FORMULARZ AUDYTU BRD		Arkusz 1
Audytor	Tomasz Mackun	
Data, Godzina	30.08.2017 10:25	
Pogoda	Słonecznie

METRYKA WEDŁUG INWENTARYZACJI			
NR PRZEJŚCIA	<b>105</b>		
DZIELNICA	Ursynów	KATEGORIA	powiatowa
ULICA	Stryjeńskich	LICZBA PASÓW	2
SKRZYŻOWANIE ZJAZD	Płaskowickiej		
OPIS	rondo, wylot W

<b>FORMULARZ AUDYTU BRD</b>		Arkusz 2
NR PRZEJŚCIA	<b>105</b>

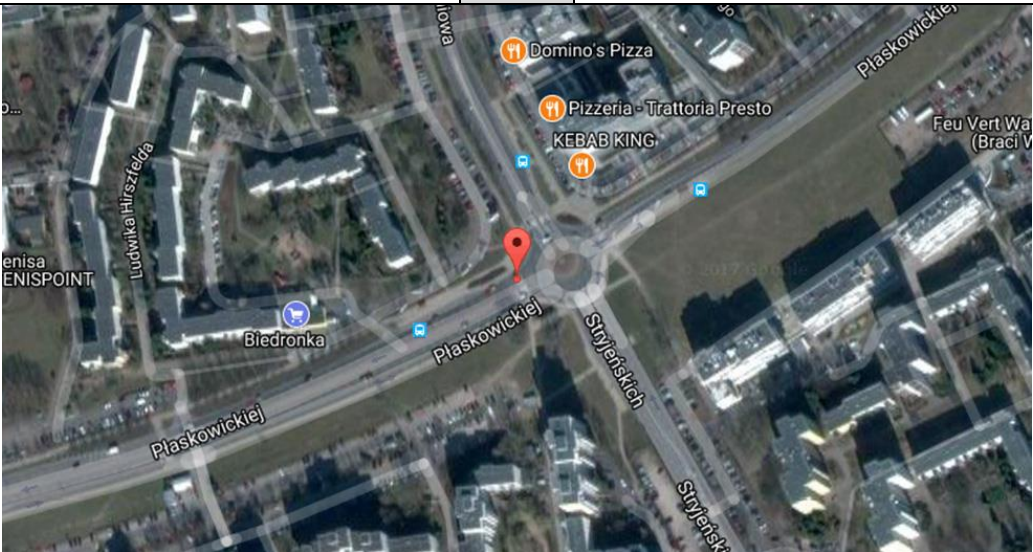
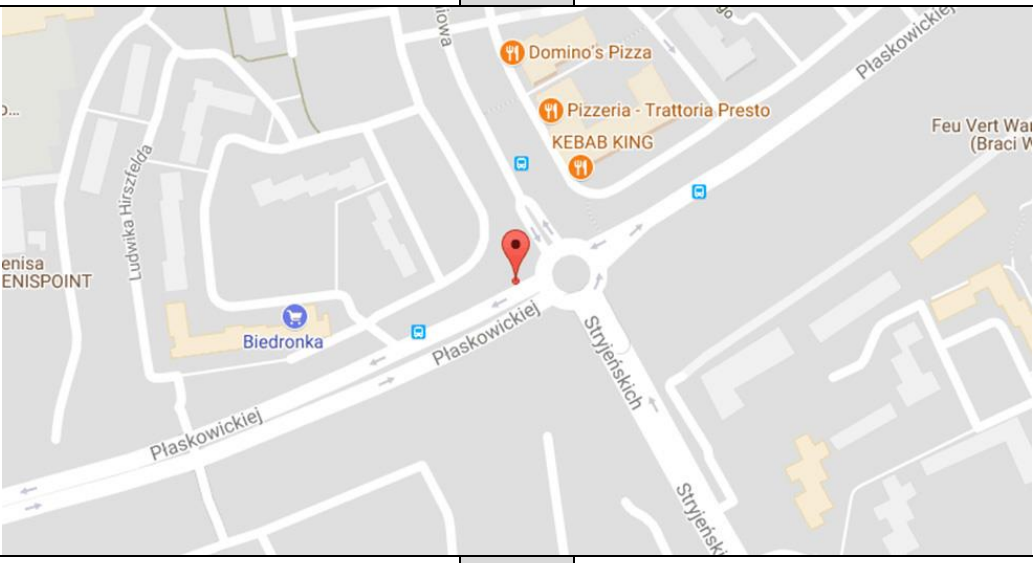
1. Przejście dla pieszych na wylocie zachodnim ronda dwupasowego. Zastosowano niebezpieczną dla pieszych organizację ruchu. Przewidziano możliwość zjazdu z dwóch pasów ruchu z ronda na dwa pasy na wylocie. Pojazdy zjeżdżające równocześnie będą sobie wzajemnie ograniczały widoczność na strefę oczekiwania dla pieszych oraz na część przejścia dla pieszych. Może to prowadzić do bardzo niebezpiecznych zdarzeń. Należy mieć na względzie, że kierujący zjeżdżający z pasa wewnętrznego na jezdni ronda może być bardziej zaabsorbowany obserwacją w lusterku bocznym pasa po jego prawej stronie, niż obserwacją przejścia dla pieszych dla pieszych. Podczas wizji lokalnej stwierdzono bardzo duże natężenie ruchu pojazdów oraz liczne konflikty przy zjeżdżaniu z ronda z wewnętrznego pasa.

2. Oznakowanie poziome jest wytarte. Brak czytelnego oznakowania poziomego, obniży dostrzegalność przejścia dla pieszych i kierujący mogą nie zachować szczególnej ostrożności w tym obszarze.

Zaleca się zmianę geometrii lub/i organizacji ruchu tak, aby kierujący zjeżdżający z pasa wewnętrznego ronda nie musiał jednocześnie obserwować pasa wewnętrznego, czyli zastosować oznakowanie pionowe przed rondem oraz poziome na obwodni wyspy ronda jak dla rond turbinowych
